Anlage 01 zur Drucksache 0332/2014/BV

EG	
N± 0,00 = OKRF EG = 108,00 m üNN			
Projekt:	Modernisierung und Erweiterung Internationale Gesamtschule Heidelberg Sekundarstufe und Einbau Stadtarchiv		
Bauherr:	 Bau- und Servicegesellschaft mbH Heidelberg Bluntschlistraße 14 69115 Heidelberg		
Planung:	Datum, Unterschrift Datum, Unterschrift WOLFGANG ROTH LANDSCHAFTSARCHITEKTEN SCHWALBENWEG 81 A 69123 HEIDELBERG  www.roth-landschaftsarchitekten.de		
Bezeichnung:	Datum, Unterschrift Ausschreibungsplan / Freianlagen		
Maststab: siehe Ansen	Plannummer: F4	Index 1	
Datum: 26.06.2011	Art: Gesamplan / Zuananlagen

Projekt: Internationale Gesamtschule Heidelberg
Aufenthaltsbereich 1

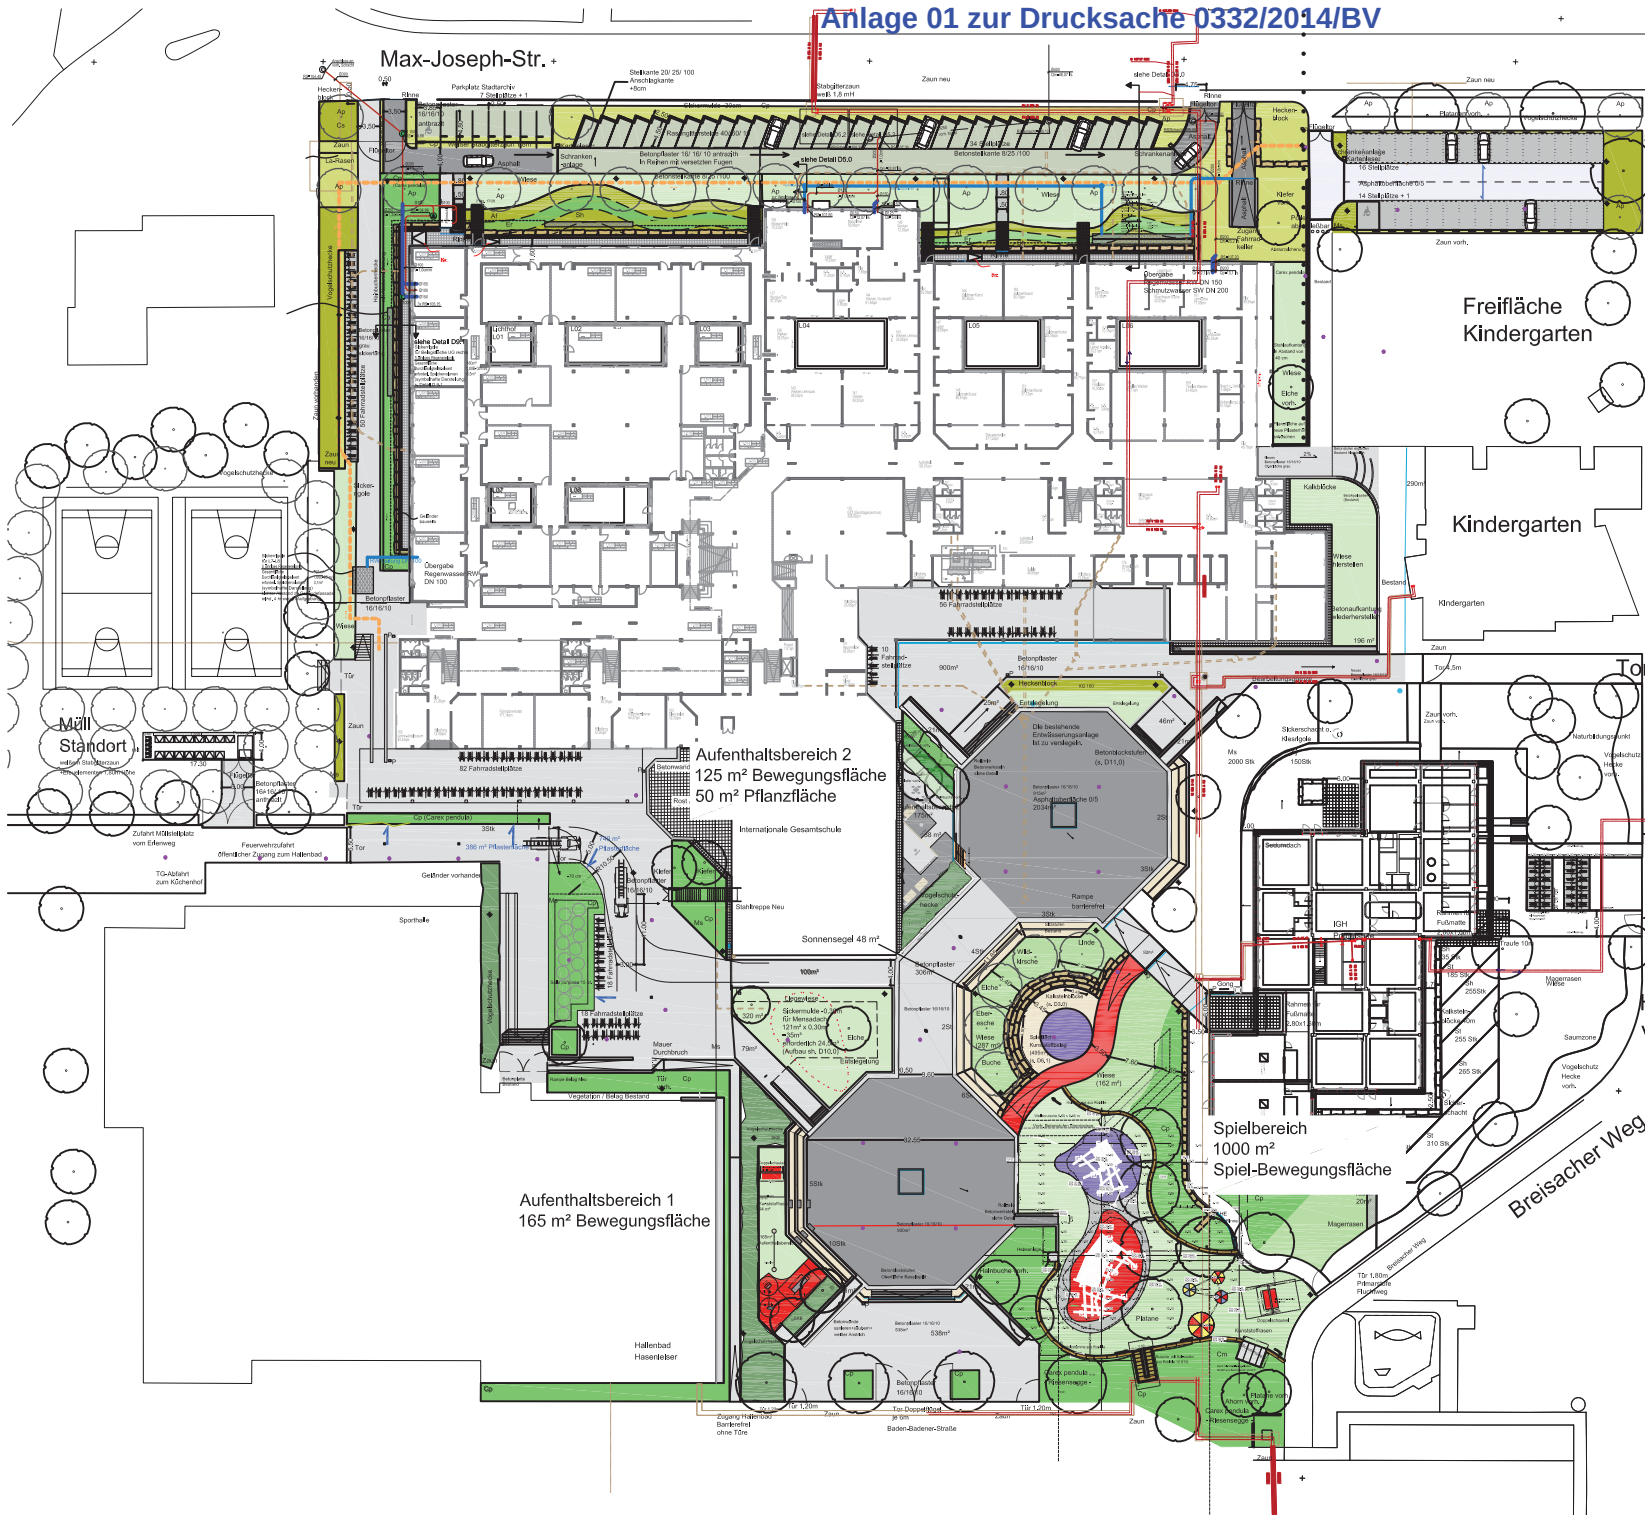
Tor entfällt

Tor neu

Änderung	Kürzel	Index	Datum:
Änderungen siehe Plan Spielbereich	EJ		01.09.2014
Änderungen siehe Plan Spielbereich/Aufenthaltsbereiche 1 u. 2	EJ		20.08.2014
Anpassung Bestandsoberfläche zw. Schule/Kindergarten	EJ		04.07.2014
Eintrag Spielbereich	EJ		21.05.2014
Eintrag Aufenthaltsbereiche 1 und 2	EJ		29.04.2014
Umplanung PKW-Stellplätze Max-Joseph-Str., Zaun	ER		24.01.2013
Umplanung PKW-Stellplätze Max-Joseph-Str.	ER		10.12.2012
Integration Hebeanlage und Entwässerung	SA		16.11.2012
Anpassung Böschung, Treppenaufgänge, Fußweg Fahrstraße	SA		08.11.2012
Diverse Umplanungen (Bereich Fahrradst., Rijden, Zuwege)	SA		25.10.2012
Umplanung Zufahrt Fahrradst.	SA		12.10.2012
Zaunabtrennung öffentl. Zugang Schwimmbad	WR		07.11.2011
Zaunanlage / Stabgitterzaun 1,80m verdichtet	WR		04.11.2011
Änderung Lage Stellplätze Max-Joseph-Straße	SB		11.08.2011
Naturbildungspunkte/Entsiegelung	SB		26.07.2011

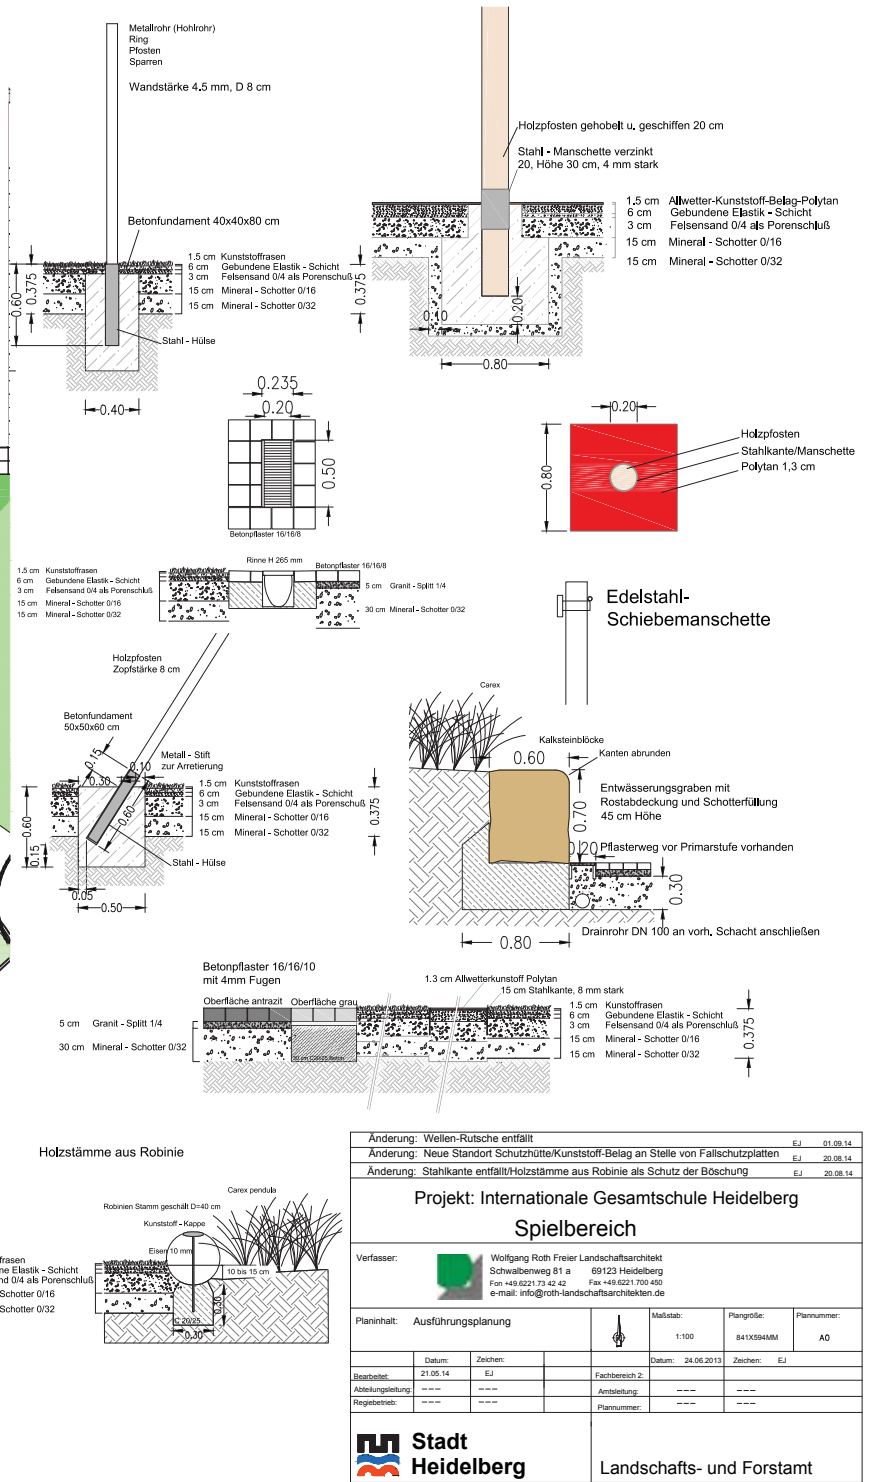
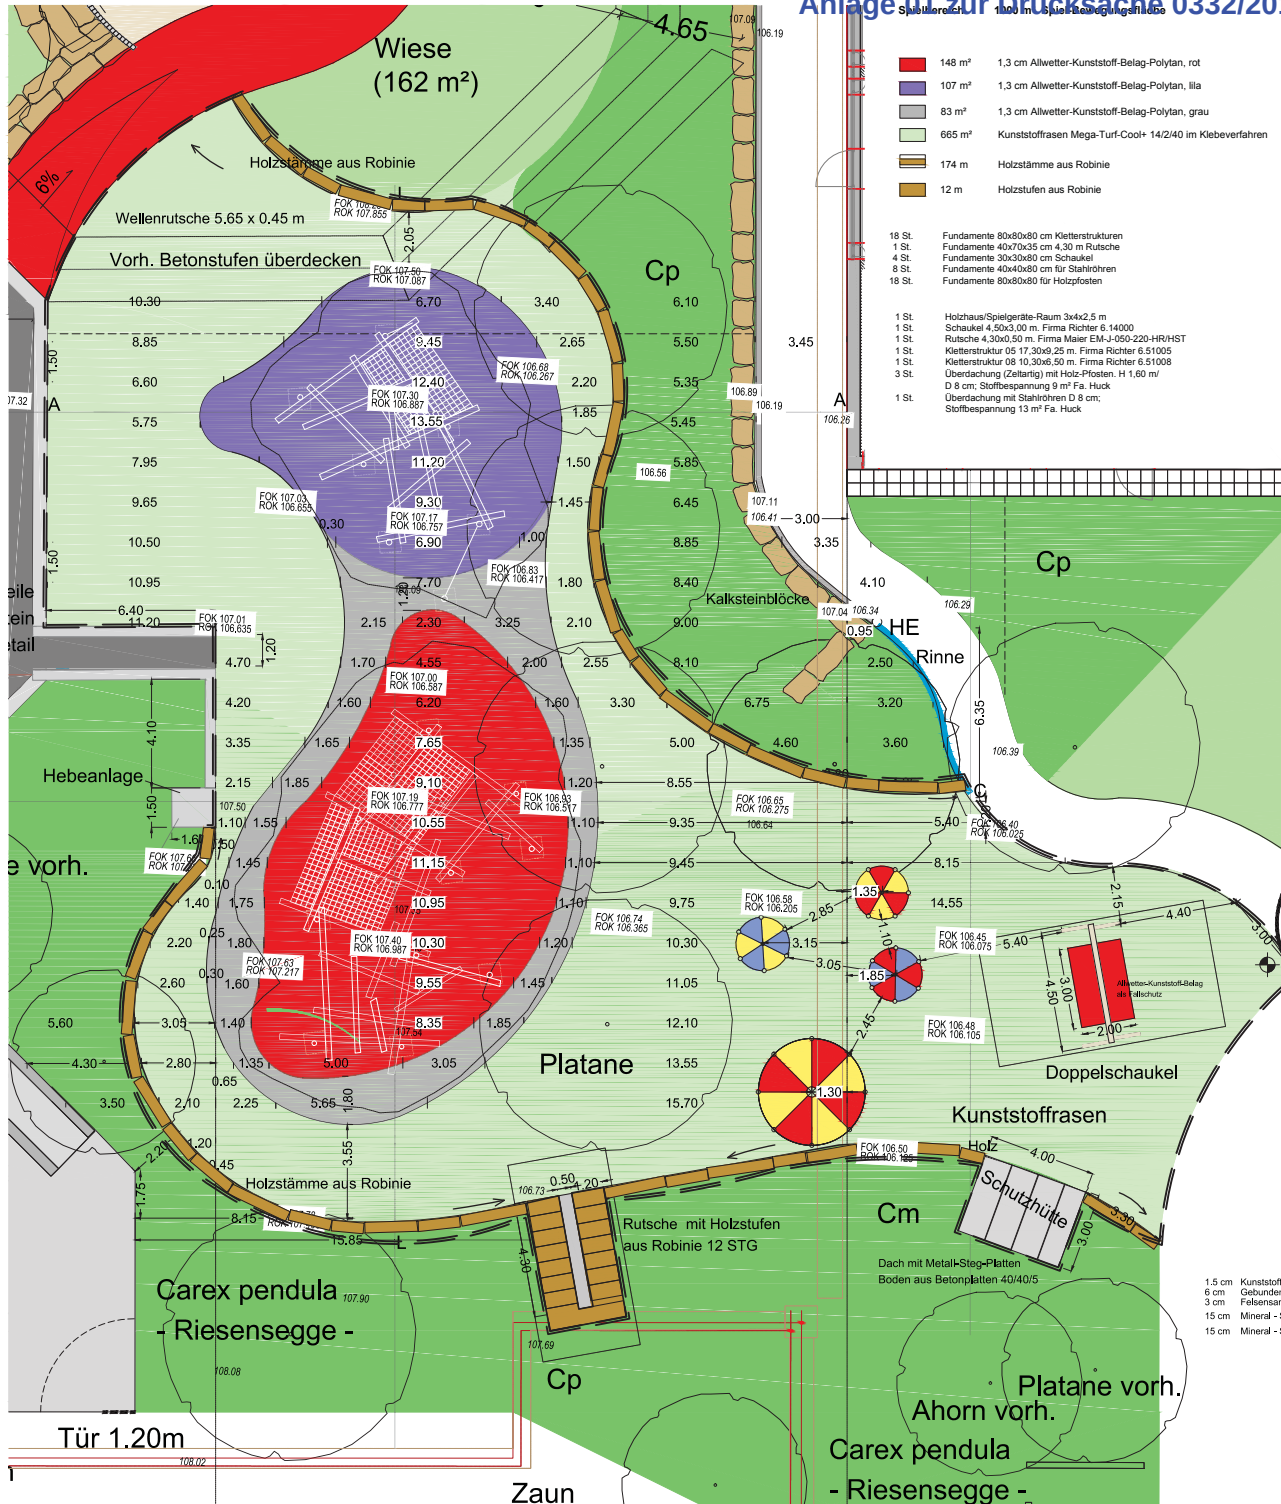
Änderung: Wellen-Rutsche entfällt		EJ	01.09.14
Änderung: Neue Standort Schutzhütte/Kunststoff-Beleg an Stelle von Fallschutzplatten		EJ	20.08.14
Änderung: Stahlkante entfällt/Holzstämmen aus Robinie als Schutz der Böschung		EJ	20.08.14
Projekt: Internationale Gesamtschule Heidelberg			
Spielbereich			
Verfasser:		Wolfgang Roth Freier Landschaftsarchitekt Schwalbenweg 61a 69123 Heidelberg Fon +49 6221 73 42 42 Fax +49 6221 700 450 e-mail: info@roth-landschaftsarchitekten.de	
Planinhalt:	Ausführungsplanung	Maßstab:	1:100
Plangröße:	841X594MM	Planimmer:	A0
Datum:	21.05.14	Zeichen:	EJ
Abteilungsleitung:	...	Fachbereich 2:	...
Regiebetriebs:	...	Anstellung:	...
		Plannummer:	...
Stadt Heidelberg		Landschafts- und Forstamt

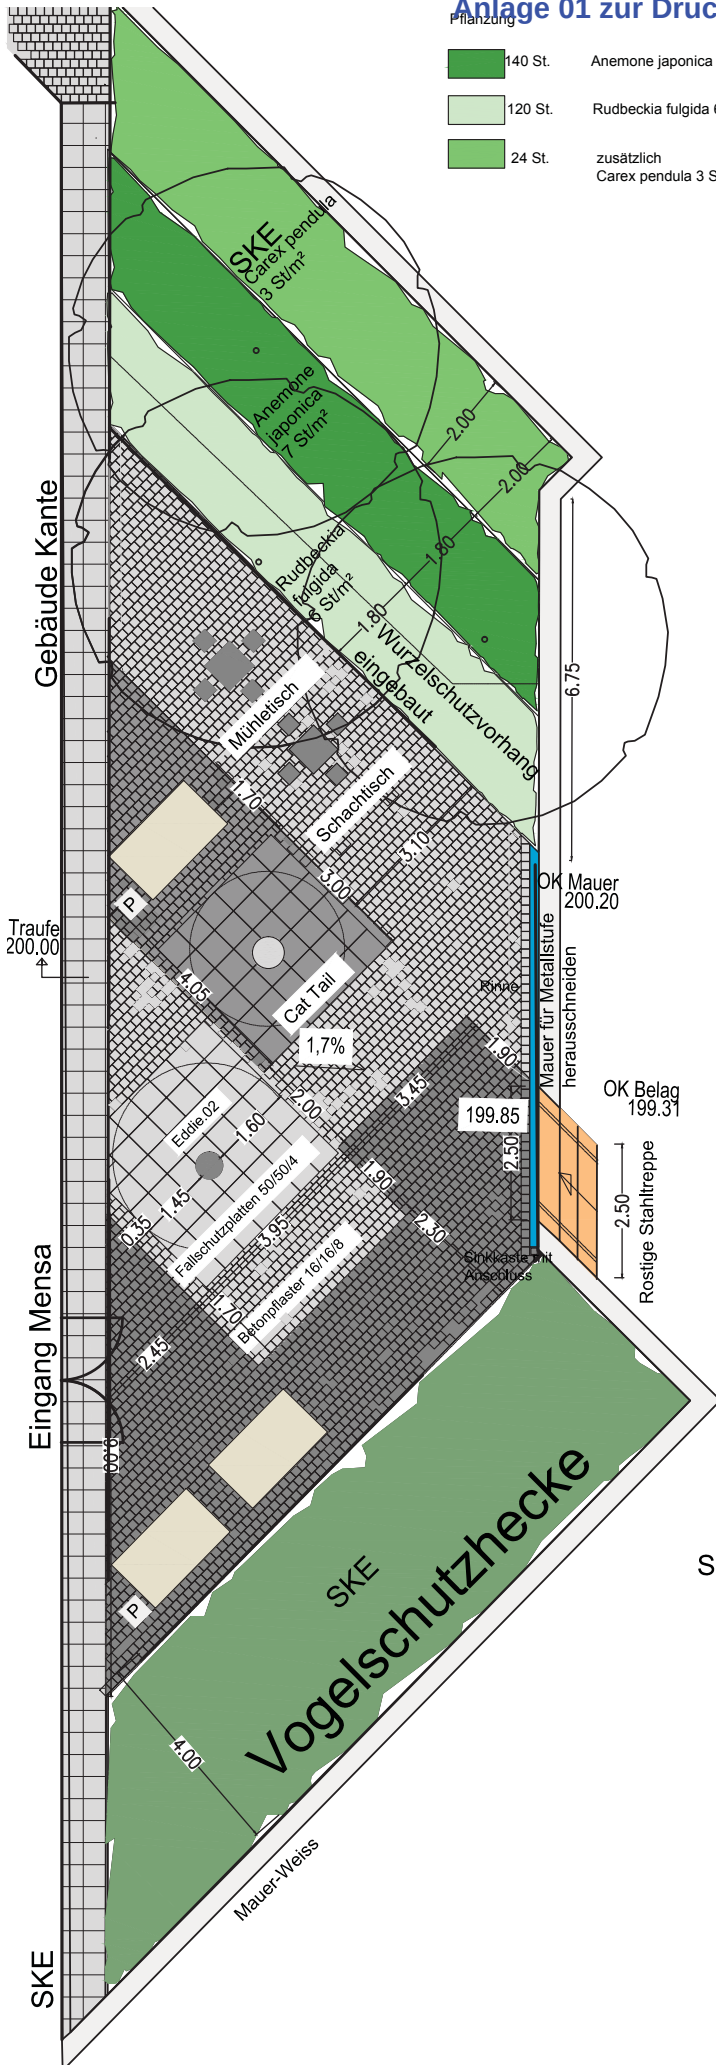
Änderung: Vergrößerung Vegetationsflächen/Baumschutz	EJ	19.08.14
Änderung: Produktbezeichnung/Spielgeräte	EJ	08.07.14
Projekt: Internationale Gesamtschule Heidelberg Aufenthaltsbereich 2		
Verfasser: Wolfgang Roth Freier Landschaftsarchitekt Schwallenberg 81 a 69123 Heidelberg Tel +49 6221 73 42 42 Fax +49 6221 700 450 e-mail: info@roth-landschaftsarchitekten.de		
Planinhalt: Ausführungsplanung	Maßstab: 1:100	Plangröße: 420x297mm
Datum: 29.04.19.08.14	Zeichen: EJ	Datum: 24.06.2013
Bearbeiter: EJ	Fachbereich: 2	Zeichen: EJ
Abteilungsleitung: EJ	Abteilung: EJ	Plannummer: EJ
Regelbereich: EJ	Plannummer: EJ	
Stadt Heidelberg		Landschafts- und Forstamt
